INFORME N° 00067-2025-SENACE-PE/DEAR-UFH

- ASUNTO** : Solicitud de evaluación del *Informe Técnico Sustentatorio del proyecto "Ampliación de las Facilidades de Producción en el Lote III: Batería 203, Batería 5503, Batería 5882, Batería 8014, Batería 206, Batería 8012 y PIA 202"*, presentado por UNNA ENERGIA S.A.

- REFERENCIA** : Trámite H-ITS-00081-2025 (14.04.2025)
- FECHA** : San Isidro, 18 de agosto de 2025

Figura 3: Recorrido de la línea de flujo 2 3/8" hacia el Pozo Inyector 5209

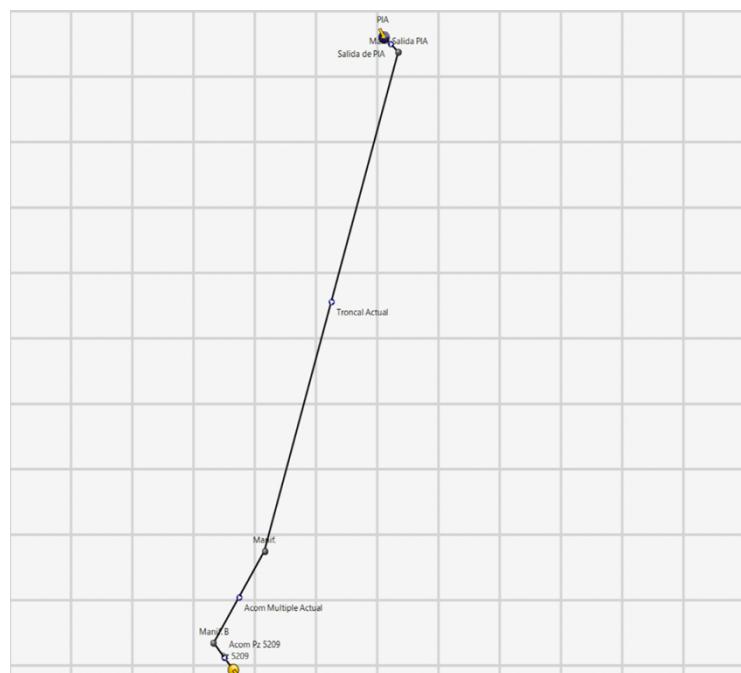
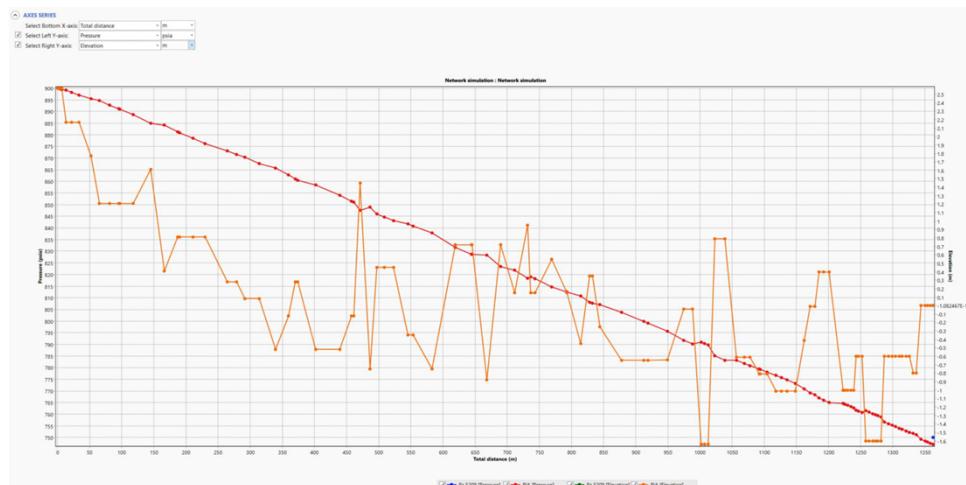
Además, menciona que de la salida de la PIA 202 se tiene una línea de flujo de 2 3/8" de diámetro de acero al carbono J-55 roscado con una extensión de 980 metros, que transporta agua desde la planta hacia el pozo inyector.
